INFORME TÉCNICO PARA FINES DE REVALIDACIÓN NO OBJECIÓN:

“COMPLEJO AGROENERGÉTICO E INNOVADOR PARA LA GENERACIÓN DE ENERGÍA FOTOVOLTAICA Y PRODUCCIÓN AGRÍCOLA SUNFARMING FOOD & ENERGY 50 MW”

Mayo 2025

Ref. Com. Int.: DP-GPD-116-2025

Ilustración 3. Unifilar de interconexión: propuesta SE 138 kV Peravia.

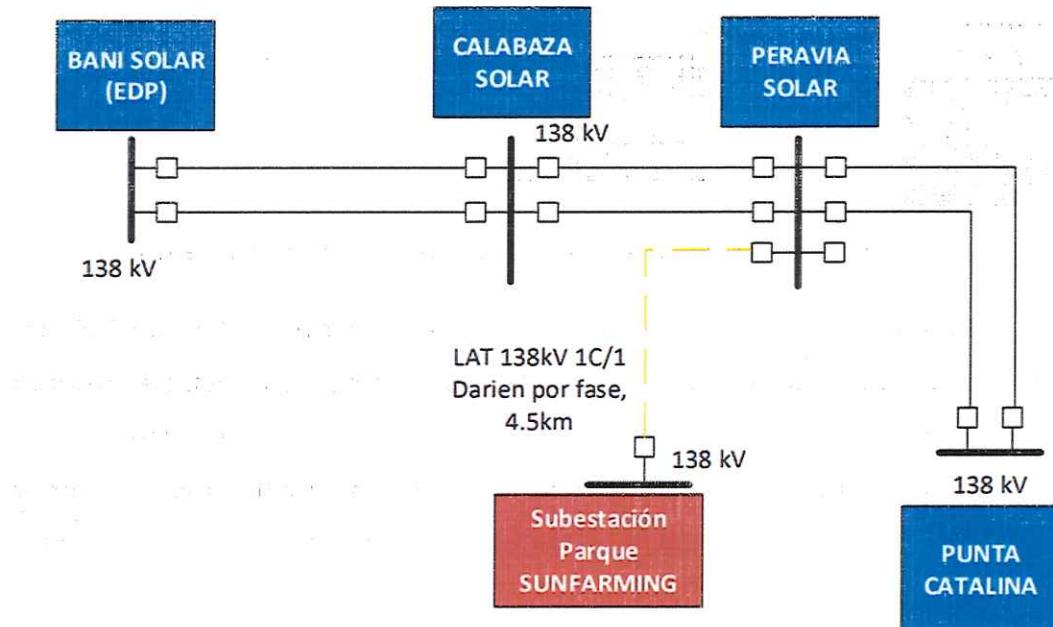
- **Caso 1:** El punto de interconexión propuesto es la barra 138 kV de la subestación Peravia, para esto se construiría una línea 138 kV de aproximadamente 4.5 km, tal como se muestra en la siguiente Figura:

Ilustración 4. Unifilar de interconexión: propuesta SE 138 kV Calabaza.

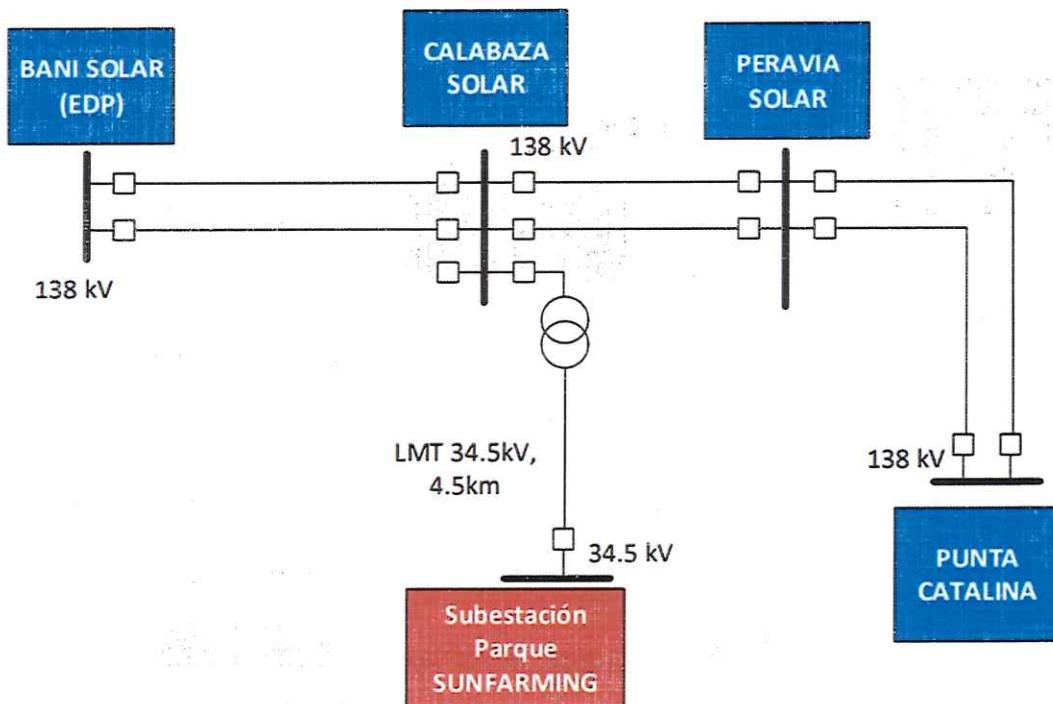
- **Caso 2:** El punto de interconexión propuesto, es la barra 138 kV de la subestación Calabaza, para esto se instalaría un transformador 138/34.5 kV en la subestación Calabaza con un SMC independiente y se construiría una línea de media tensión 34.5 kV de aproximadamente 4.5km desde el nuevo parque de generación hasta la subestación Calabaza. A continuación, se muestra la propuesta en cuestión:

Ilustración 5. Diagrama de interconexión al SENI del proyecto PSF Sunfarming Food & Energy (50 MW).

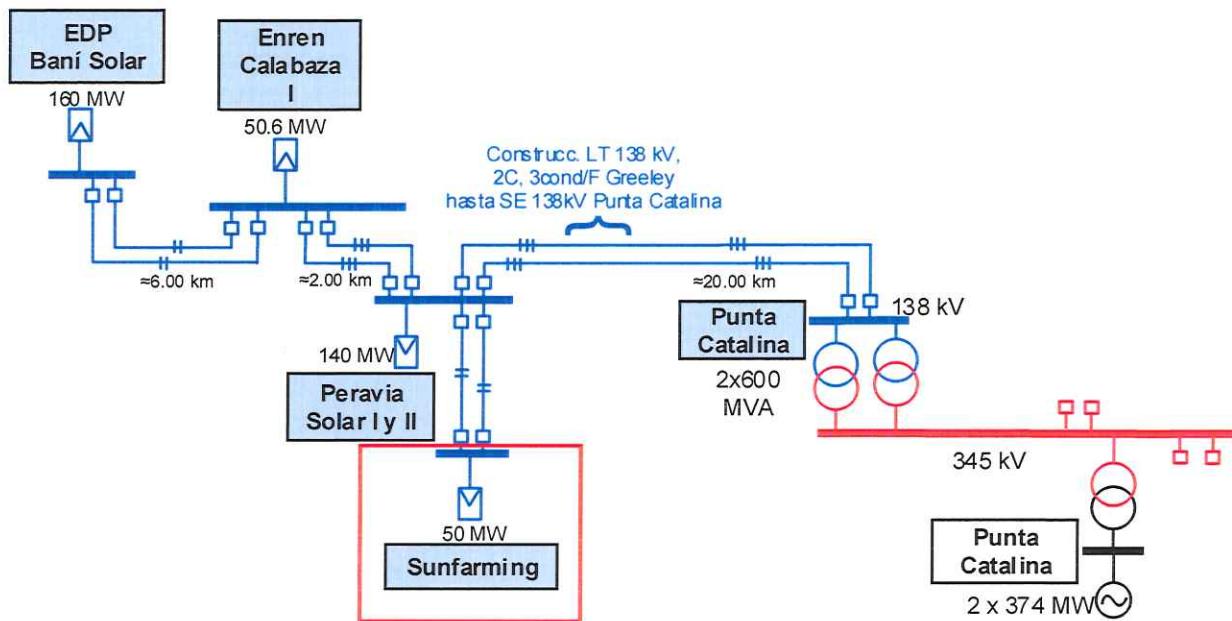
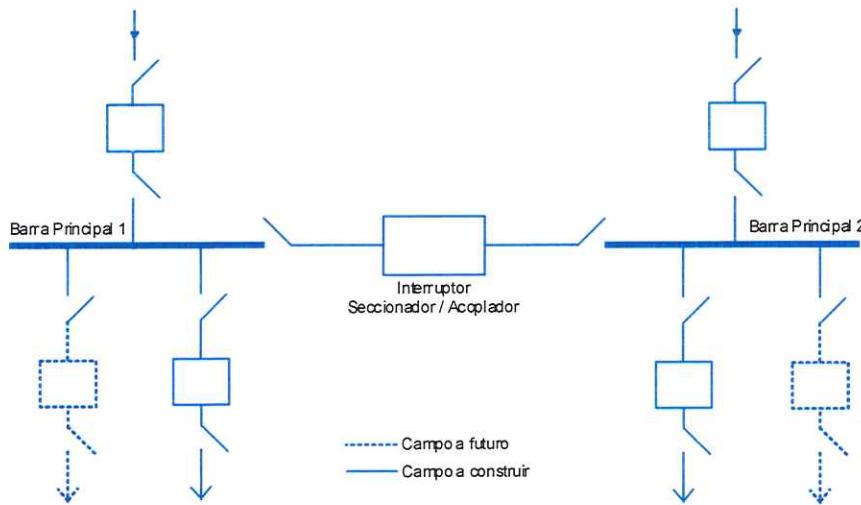
El punto de interconexión del proyecto a las redes de AT del SENI será la barra 138 kV del parque fotovoltaico Peravia Solar I y II a través de la construcción de un tramo de L.T. de aproximadamente 4.5 km de longitud, doble circuito y 2 conductores por fase, Darién 559.5 MCM AAAC. De manera opcional, se aprueba como punto de interconexión la barra 138 kV de la subestación Calabaza, a través de una red en media tensión (transformador 138/34.5 kV) con un sistema de medición comercial (SMC) independiente.

A continuación, en la siguiente **Ilustración 5** se muestra el diagrama de interconexión correspondiente.

- Con el fin de asegurar el correcto y buen funcionamiento del SENI, la entrada en servicio de este proyecto está sujeta a la puesta en operación de la **reconfiguración 138 kV de las redes de la zona sur** la cual establece la ampliación de la SE 138 kV Punta Catalina y, además, la línea de transmisión 138 kV Calabaza – Punta Catalina.

Ilustración 6. Terreno Parque Solar Sunfarming Food & Energy (1)

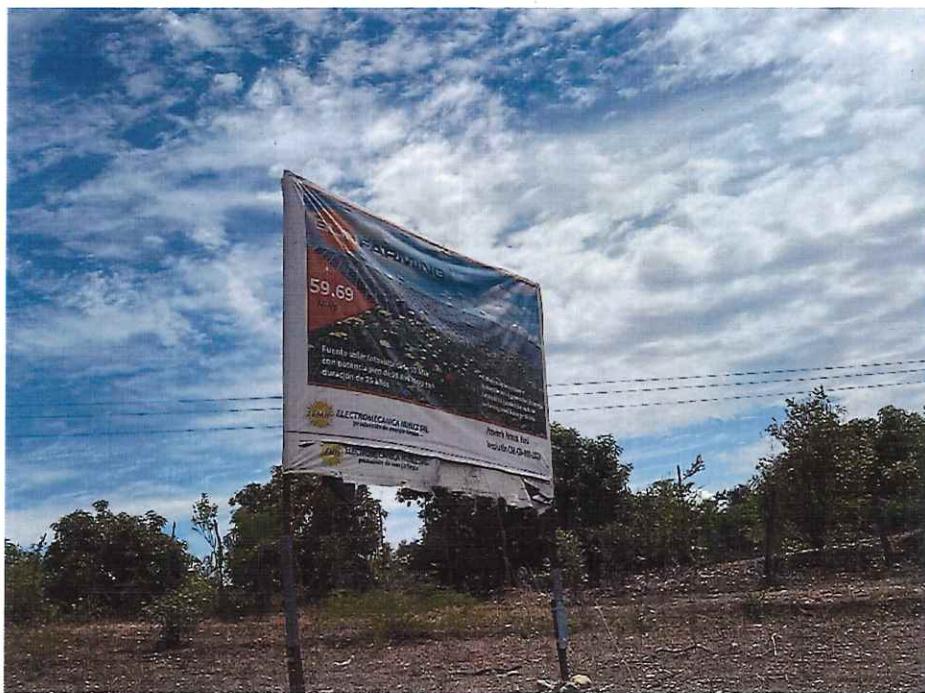
Producto de la visita técnica en campo realizada a los terrenos donde se desarrollará el proyecto en fecha 30/04/2025, se mostró la ubicación del parque y de la posible localización de la subestación eléctrica y, además, se indicó que se encuentran en fase de diseño de la ruta de la línea de transmisión y de la SEAT.

Asimismo, el promotor del proyecto indicó que el año de puesta en servicio es a finales del 2026 y que cuentan con el permiso y/o licencia medioambiental otorgada por el organismo competente y, además, tienen contemplado solicitar la adquisición de un contrato de compra-venta de energía (PPA) con la distribuidora EDESUR. A continuación, se muestran imágenes obtenidas que muestran el estado actual de dichos terrenos.
